**Město Ústí nad Orlicí**  
Odbor kancelář tajemníka

VAŠE ČJ:  
ZE DNE:  
NAŠE ČJ: MUUO/10707/2012/OKT/čn  
Č.SPISU: 684/2012  
VYŘIZUJE: **Zdeněk Černoš**  
POČET LISTŮ: 1  
POČET PŘÍLOH: 0  
POČET LISTŮ : 0  
TEL.: 465 514 252  
E-MAIL: cernoch@muuo.cz  
DATUM: 05.04.2012 v Ústí nad Orlicí

**Doplňující informace k zadávací dokumentaci u veřejné zakázky na  
dodávku "SYSTÉMU ELEKTRONICKÉ ÚŘEDNÍ DESKY MĚSTSKÉHO  
ÚŘADU ÚSTÍ NAD ORLICÍ" č.1**

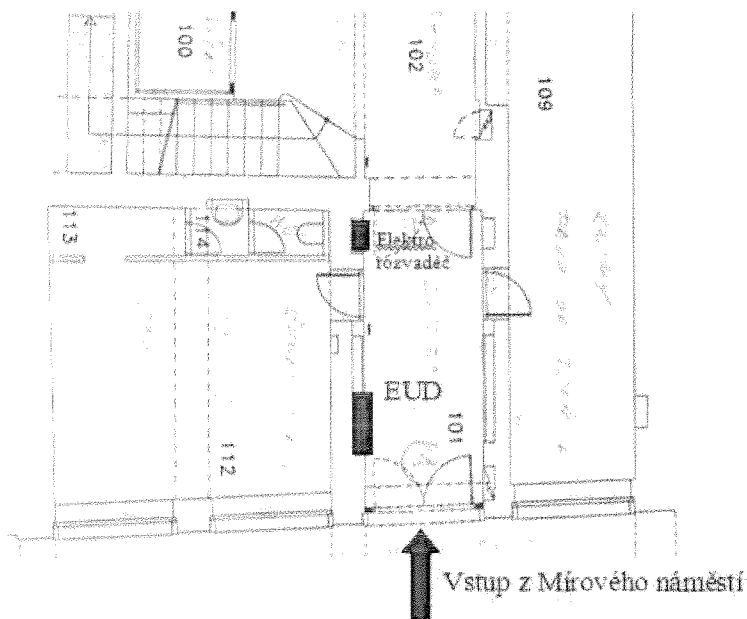
**1. otázka - umístění EUD:**

- na jakou světovou stranu bude orientována zobrazovací plocha EUD?
- hrozí přímý osvit zobrazovací plochy EUD sluncem? Pokud ano v jakém čase?

Instalované technické zařízení chceme umístit do kryté vstupní chodby u vstupu do budovy městského úřadu Mírové náměstí č.p.7 - viz níže uvedený schematický půdorys. Krytá vstupní chodba je trvale přístupná (čelní vstupní dveře jsou neustále otevřené), zajišťuje částečnou ochranu zařízení před povětrnostními vlivy a prostor je pod dohledem kamerového systému. Zobrazovací i ovládací část zařízení jsou orientovány i v rámci této chodby na sever a přímý osvit zobrazovací plochy není možný. Zařízení je uvnitř chodby dostatečně „utopeno“. Před čelo budovy v půdorysu je ještě předsazeno podloubí (není z níže uvedeného schématu patrné)
